PROJEKT BUDOWLANY

TOM IV Z IV

ZAŁĄCZNIKI - DOKUMENTY FORMALNE

„Rozbudowa drogi gminnej - ul. Krótka (droga klasy L) wraz z włączeniem do dróg gminnych wewnętrznych (ul. Wiśniowa i ul. Polna)”

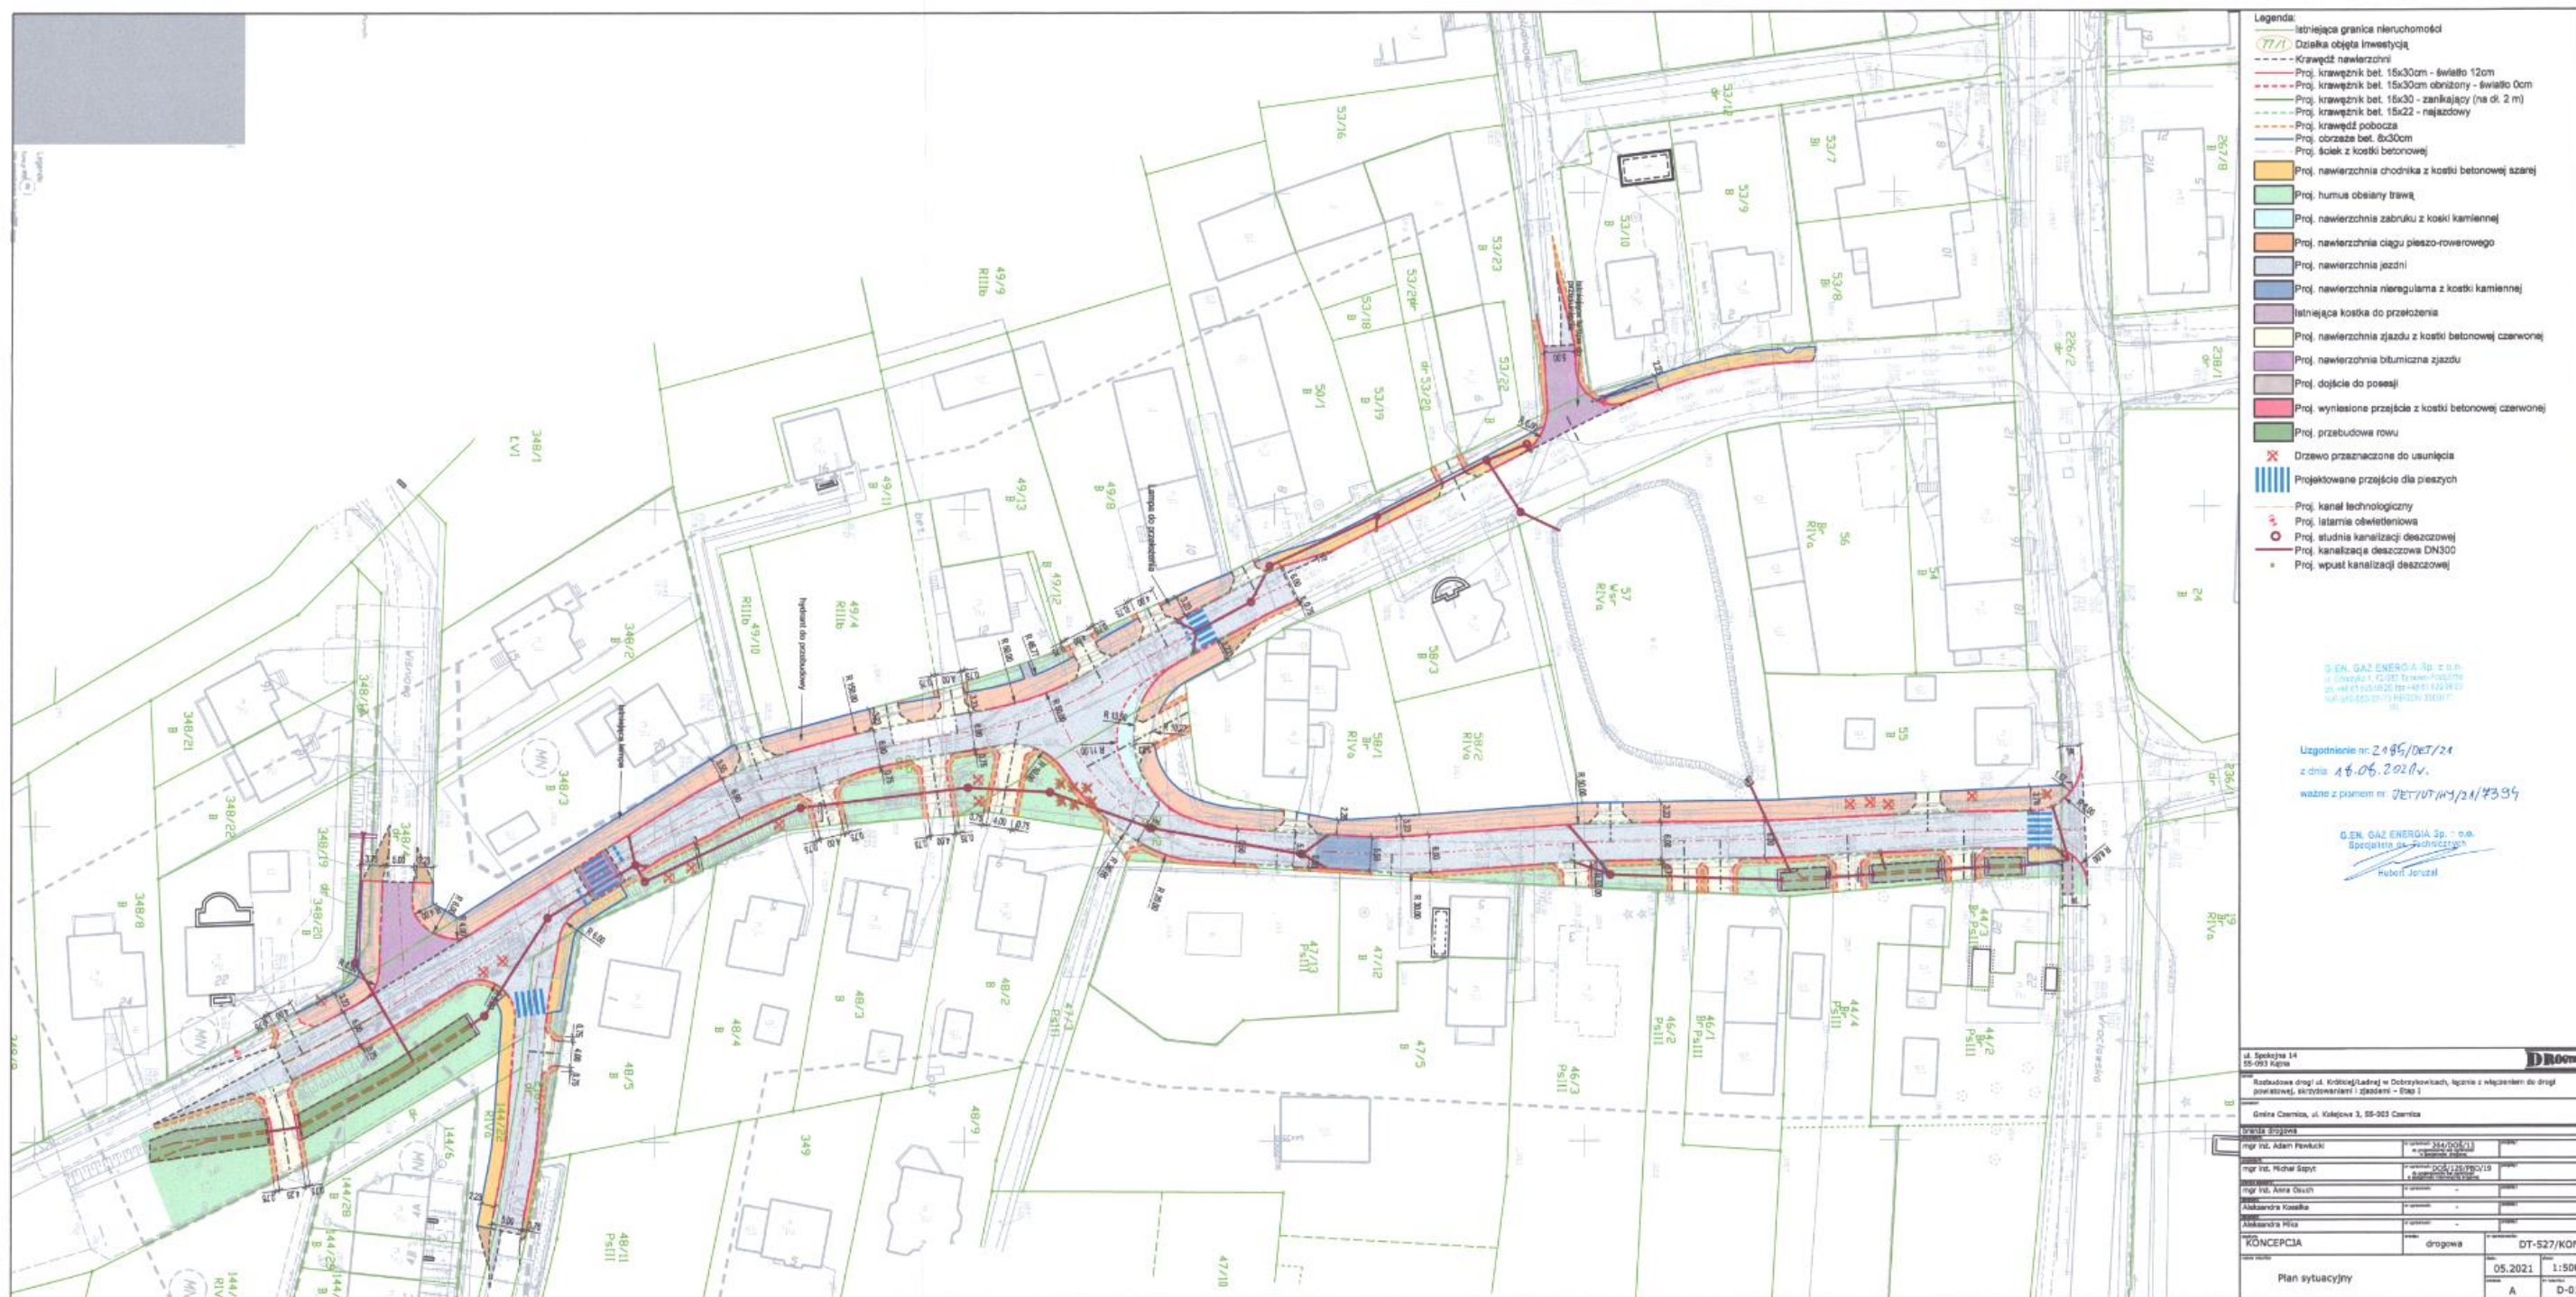
1. Przebudowę, budowę drogi nad gazociągiem wykonać przy zachowaniu przepisów określonych w obowiązującym *Rozporządzeniu Ministra Gospodarki z dnia 26 kwietnia 2013r. w sprawie warunków technicznych, jakim powinny odpowiadać sieci gazowe i ich usytuowanie*. Prace montażowe wykonywać pod nadzorem przedstawiciela G.EN. GAZ ENERGIA Sp. z o.o. O/Twardogóra. Sieć gazowa została wybudowana w okresie pomiędzy datą 12.12.2001r., a datą 26.04.2013r., z czym wiąże się strefy kontrolowane zgodnie z Załącznikiem nr.2 *Rozporządzeniem Ministra Gospodarki z dnia 26 kwietnia 2013r. w sprawie warunków technicznych, jakim powinny odpowiadać sieci gazowe i ich usytuowanie*.

2. W miejscach przejścia gazociągów średniego ciśnienia pod projektowanymi drogami, zjazdami – gazociągi należy zabezpieczyć rurą ochronną dwudzielną o odpowiednio dobranych parametrach i średnicach, wyprowadzoną poza krawędź drogi zgodnie z obowiązującymi przepisami.

3. Należy zwrócić szczególną uwagę na miejsca przecięcia gazociągu z krawężnikami i opornikami, a podczas ich montażu nie umieszczać krawężników i oporników wzdłuż jego osi.

4. Projektowaną sieć, przyłącza, przykanaliki sieci kanalizacji deszczowej w stosunku do gazociągów wykonać zgodnie z zapisami (w tym odległościami) określonymi w obowiązującym *Rozporządzeniem Ministra Gospodarki z dnia 26 kwietnia 2013r. w sprawie warunków technicznych, jakim powinny odpowiadać sieci gazowe i ich usytuowanie*. Przy przekroczeniach należy zachować pionowe odległości normatywne oraz stosować rury osłonowe. Prace montażowe wykonywać pod nadzorem przedstawiciela G.EN. GAZ ENERGIA Sp. z o.o. O/Twardogóra. Sieć gazowa została wybudowana w okresie pomiędzy datą 12.12.2001r., a datą 26.04.2013r., z czym wiąże się strefy kontrolowane zgodnie z Załącznikiem nr.2

5. Studzienki kanalizacyjne, wpusty deszczowe, przykanaliki powinny znajdować się w odległościach normatywnych poza strefą kontrolowaną gazociągu.
6. Przed przystąpieniem do jakichkolwiek prac należy dokładnie określić głębokość posadowienia gazociągu, a także określić jego rzeczywisty przebieg w terenie na podstawie istniejących słupków oznacznikowych i skrzynek ulicznych oraz poprzez ręczne wykonanie przekopów próbnych.

11. Uzgodnienie jest ważne łącznie z załącznikiem mapowym przez okres dwóch lat od daty niniejszego pisma.
